# Shearwater Teric ファームウェアリリースノート

バージョン 19 2021/07/26

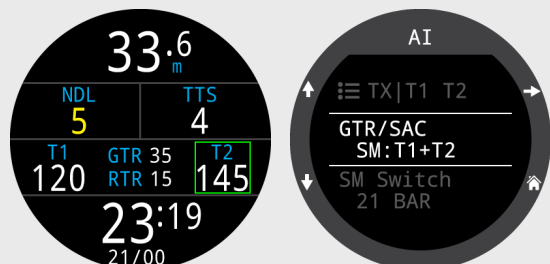
サイドマウントモードを追加しました。

サイドマウントモードの特徴

- ・ タンクの切り換えを促すインジケータが表示されます。
- ・ SAC および GTR は、2 本のタンクのガス総量をもとに算出されます。タンクのサイズは同一でなければなりません。

RTR (予備残圧時間) を表示オプションに追加しました。この数値は、残圧時間の少ない方のタンクのみに基づいて算出された GTR です (つまり、残圧時間の多い方のタンクが空になった場合の GTR のことです)。

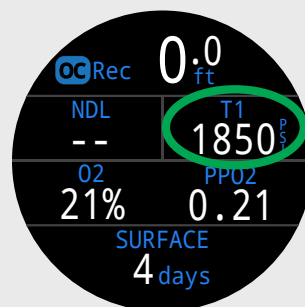
OC Recの標準レイアウトで、TTS（右上）の位置に別の表示を置き換えられるようになりました。
